# 改善箇所説明図

代表型式：UDS-KRC011

ターボチャージャー

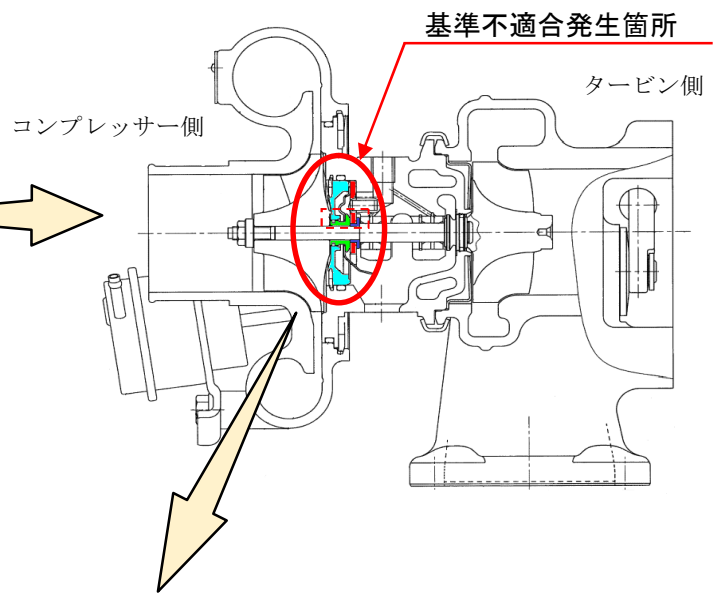
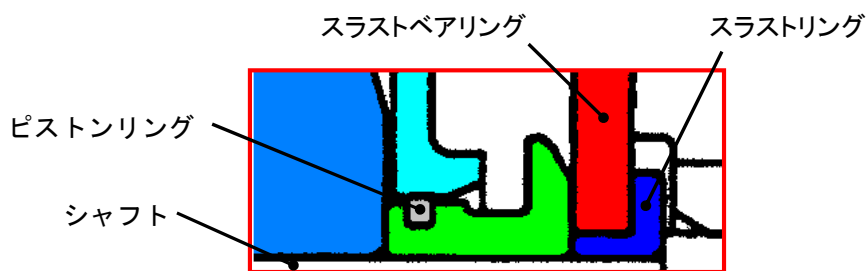
基準不適合発生箇所

ホイール・クレーンの原動機において、エンジンオイルの潤滑性が低下した状況下におけるターボチャージャーのスラストベアリングの耐久性が不足しているため、当該状況下で繰り返しエンジンに高負荷を加えたり高回転域で使用すると、スラストベアリング及びスラストリングに摩耗を生じることがある。そのため、ターボチャージャーのシャフトにガタつきが生じ、そのままの状態で使用を続けると、ターボチャージャーのシールリングが損傷してエンジンオイルが漏れ出し、当該オイルがエンジン内部、排気系に入り込み、白煙、異音、エンジン回転数の上昇等の不具合が発生し、最悪の場合、エンジンが破損するおそれがある。

全車両、ターボチャージャーを対策品と交換する。  
 また、インタークーラおよび交換したターボチャージャー内部にエンジンオイルの漏れが確認された場合は、エンジン、吸気系、排気系の装置を点検し、損傷部品の交換を行う。  
 さらに使用者に対し、エンジンオイル点検の重要性について注意喚起を行う。

注：□ は、交換する部品を示す。
